3 – Annexes

Permis de construire un stade de football, dénommé ARKEA PARK, et mise en compatibilité du Plan Local de l'Urbanisme (PLU) de Brest Métropole

Enquête publique unique 250012/35
28 mars-13 mai 2025

VIII Mémoire en réponse au Procès-Verbal de Synthèse (ARKEA PARK)

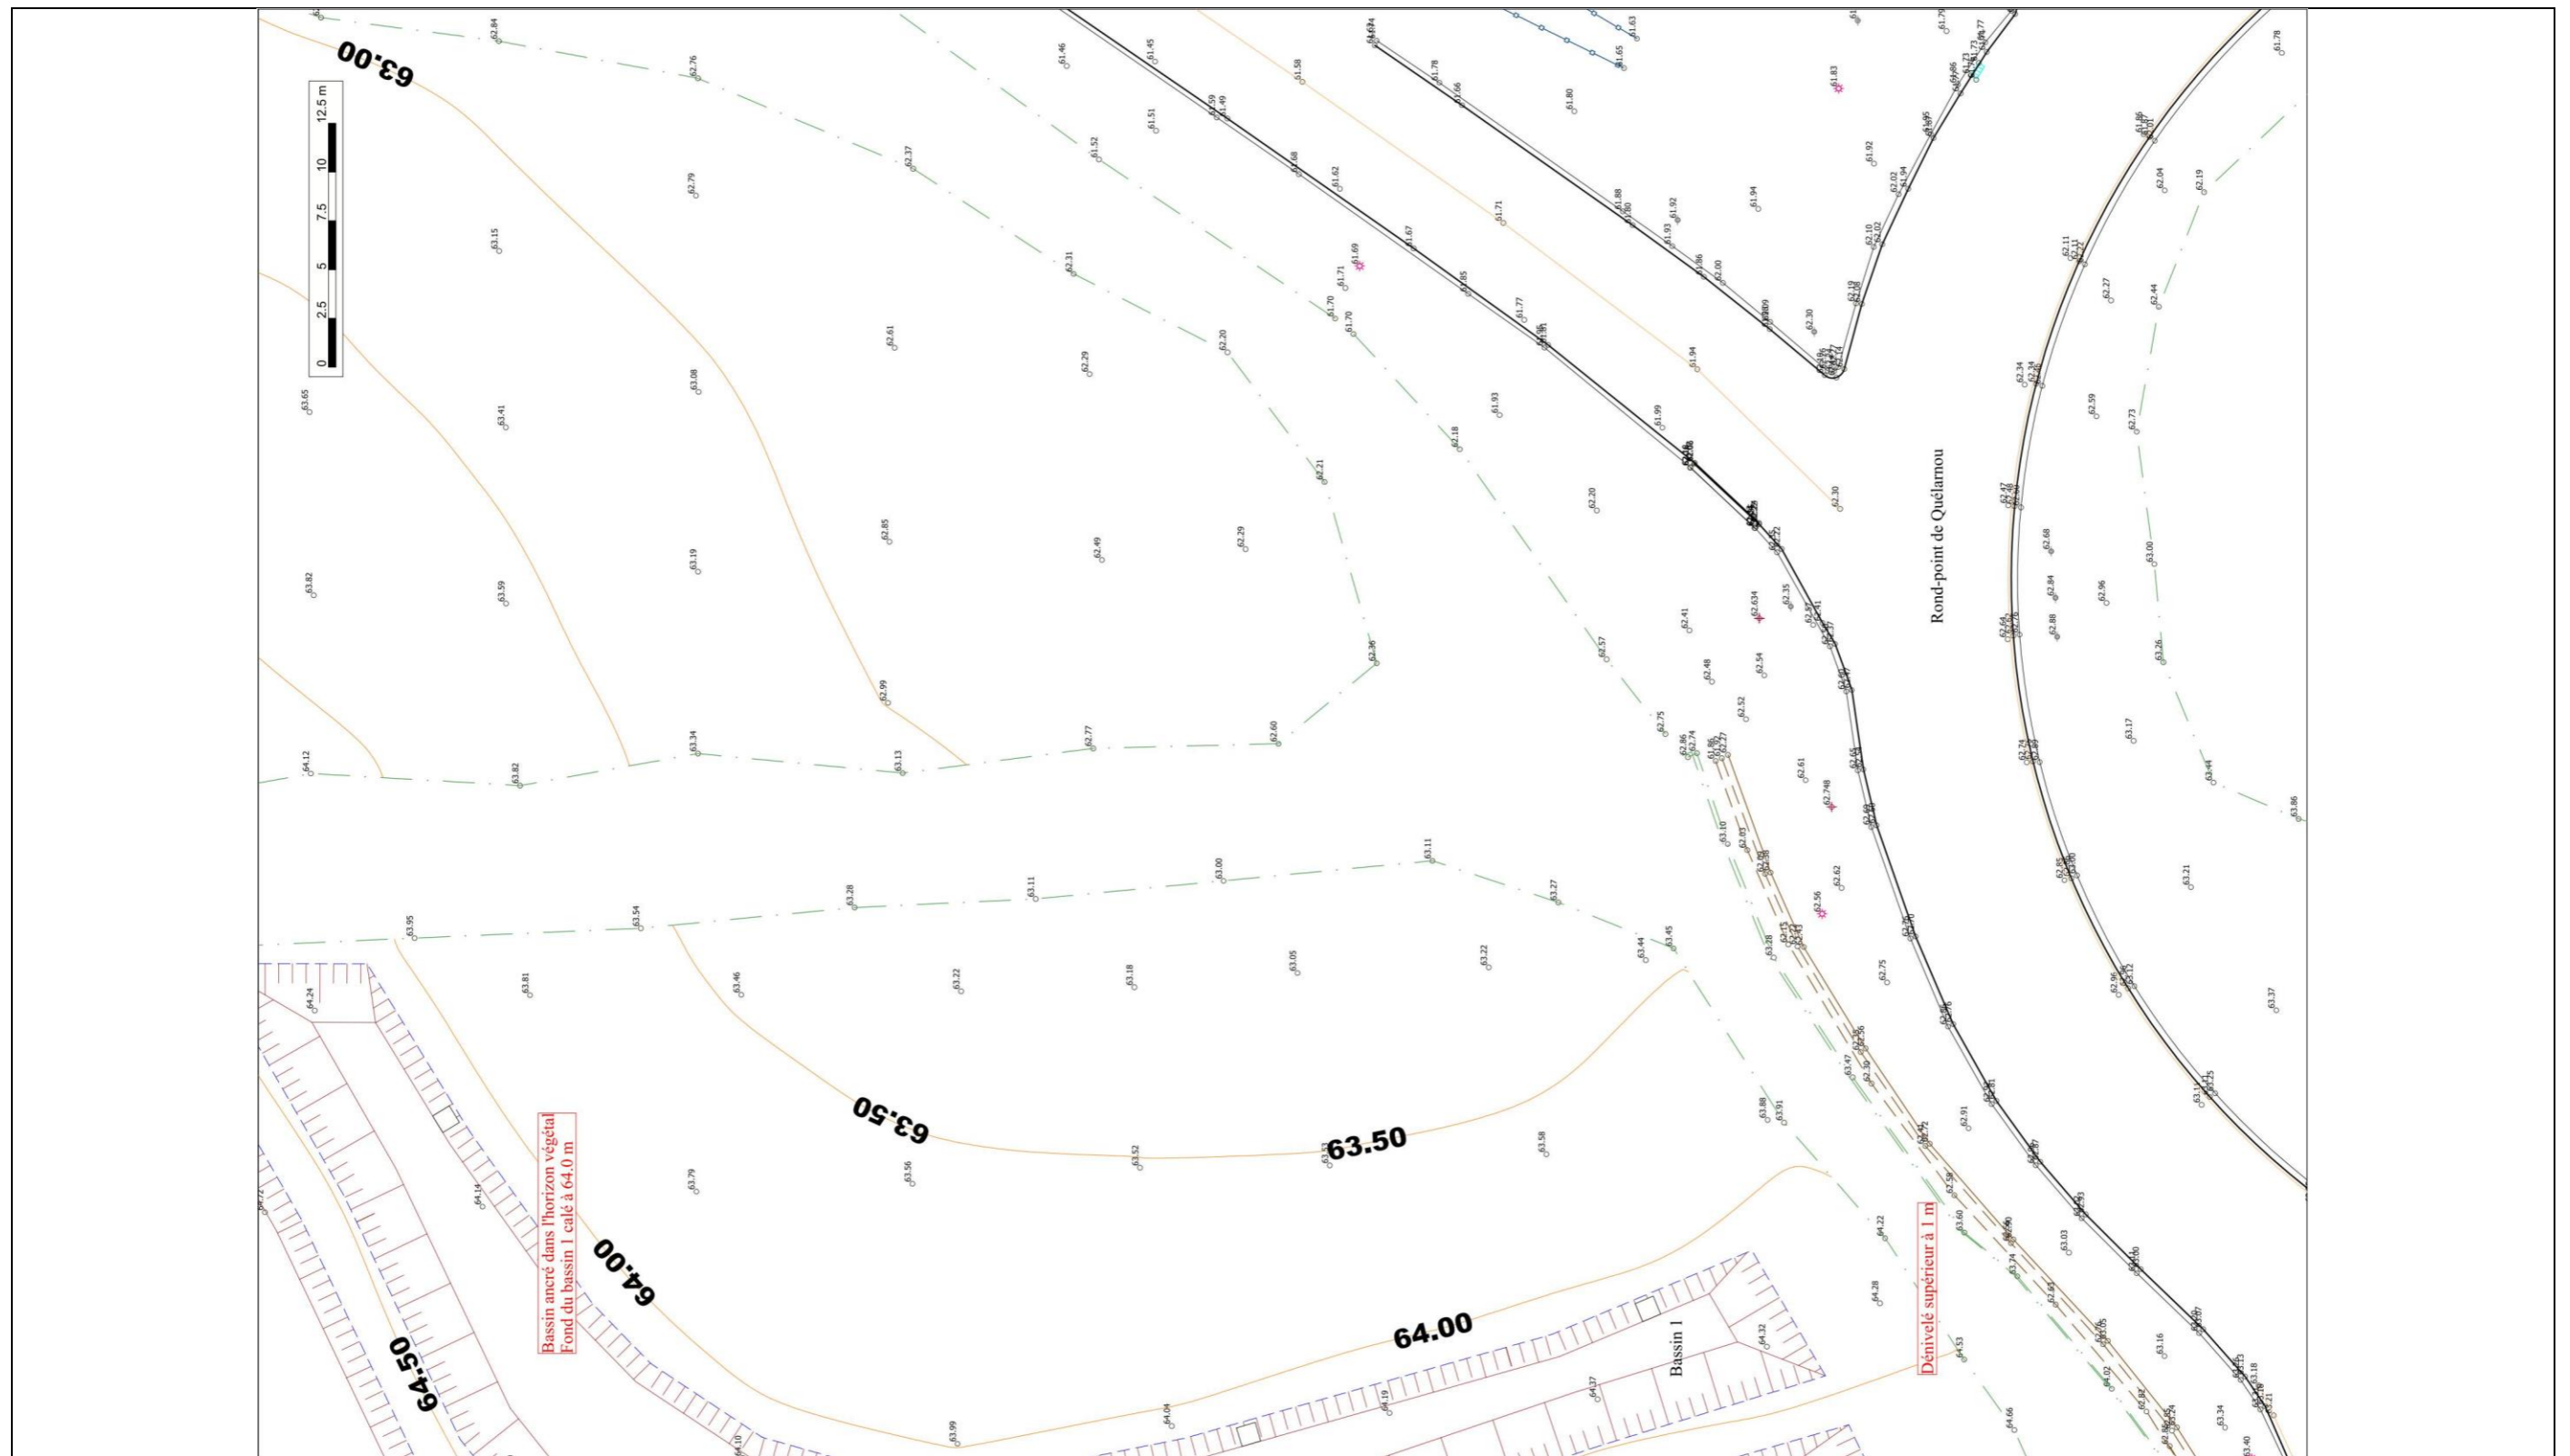
A la suite de l'analyse de l'avis de l'expert hydrogéologue, nous avons souhaité vérifier un point qu'il pointait sur le risque, même faible que sur certaines occurrences le fond de bassin rencontre le niveau de la nappe en plus hautes eaux.

Ci-joint note de notre bureau d'étude qui a vérifié que la marge était largement suffisante et que la situation ne pourrait donc pas se rencontrer.

Le suivi piézométrique réalisé entre mars et mai 2021 (période de hautes eaux) a mis en évidence une profondeur du toit de la nappe phréatique entre 2.0 et 3.2 m dans le secteur aval du projet (piézomètre pz7 – étude Calligée).

L'implantation des bassins dans l'horizon végétal en place permet de conserver au minimum 1.3 m de sol non saturé entre le fond d'ouvrage et le toit de la nappe phréatique.

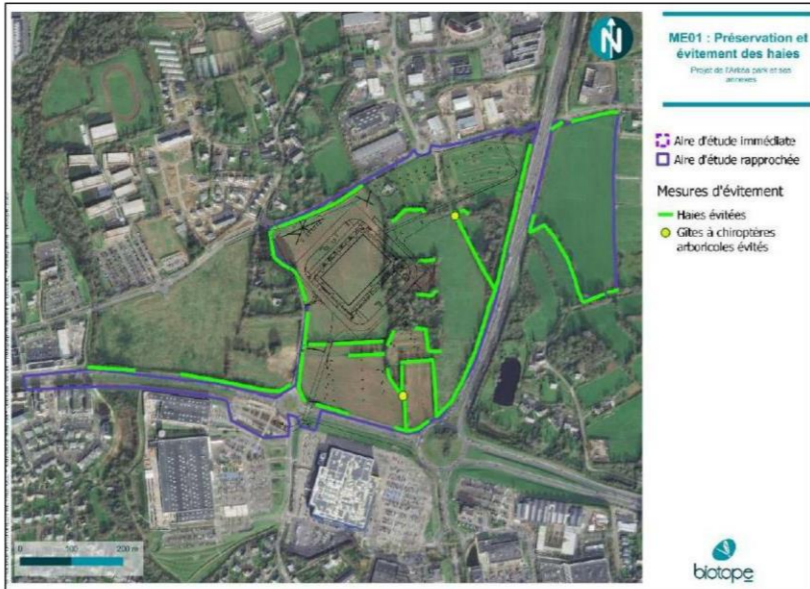
Le site d’implantation du projet constitue l’un des derniers espaces naturels de l’aire urbanisée autour de la ville de Brest, cet espace est susceptible de créer une connexion entre les vallées su Stang Alar et le Costour, identifiés comme cœur de biodiversité à conforter à l’échelle locale et constitue un espace de déplacement potentiel pour la faune.

Concernant les continuités écologiques entre les vallées du Stangalar et du Costour, les inventaires et observations réalisés sur site par les écologues de la société Biotope ont permis de définir les continuités écologiques locales (Cf. carte ci-après).

En synthèse Biotope conclut que l'aire d'étude globale se situe dans un secteur de connectivité relativement faible, au sein d'espaces urbains ou à vocation urbaine. La vallée du Stangalar, à l'ouest de l'aire d'étude globale, a été identifiée en tant que cœur de biodiversité à préserver ; une mise en réseau de cette vallée avec les cœurs de biodiversité situés plus à l'est est indiqué dans les Orientations d'Aménagements et de Programmation avec la présence d'une Armature Verte Urbaine qui passe au-dessus de l'aire d'étude rapprochée. Le travail de conception avec l'appui de Biotope a permis de préserver par évitement un nombre important de haies, permettant de préserver les continuités constatées, sur le site du projet, entre les vallées comme le montre la cartographie ci-après.

L'inscription en zone naturelle d'un secteur de 4ha environ d'un seul tenant, qui accueillera les mesures compensatoires du projet, viendra renforcer le potentiel de continuité entre les 2 vallées.

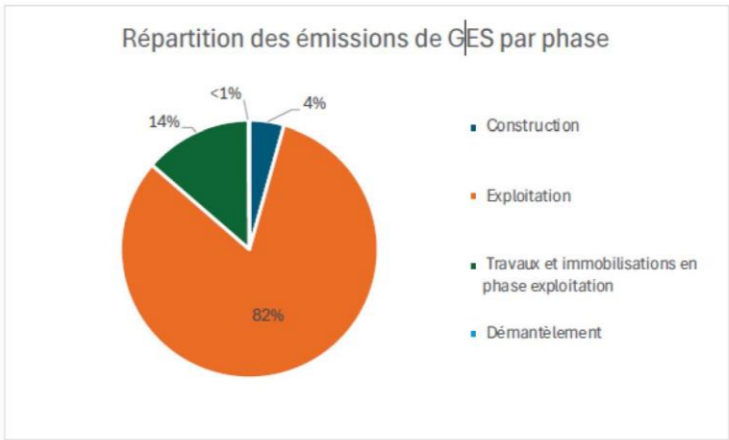
Les riverains sont plutôt réservés quant à l'implantation de ce projet de nouveau stade au Froutvén, ils expriment leurs inquiétudes par rapport aux nuisances qu'ils redoutent. Ces aspects seront décrits *infra* en partie J-Nuisances. Ils suggèrent également de revoir l'implantation de l'ouvrage sur le terrain, pour l'éloigner des habitations.

L'implantation de l'équipement sur le terrain a été déterminée avec la préoccupation constante du moindre impact par l'évitement des zones à enjeux pour la biodiversité.

L'implantation sur la partie haute du terrain permet de bénéficier de la déclivité naturelle, afin de minimiser les mouvements de terrains et permettre la mise en place d'un dispositif de gestion des eaux de ruissellements par infiltration, permettant de ne pas perturber le fonctionnement des nappes superficielles actuelles.

Les surfaces urbanisées ont été réduites, permettant de créer une zone naturelle de 4ha totalement protégée. Le travail sur la compacité de l'équipement, sur la jauge, et sur la mobilisation des parkings existants du secteur pour limiter le nombre de places à créer a permis de réduire les surfaces urbanisées.
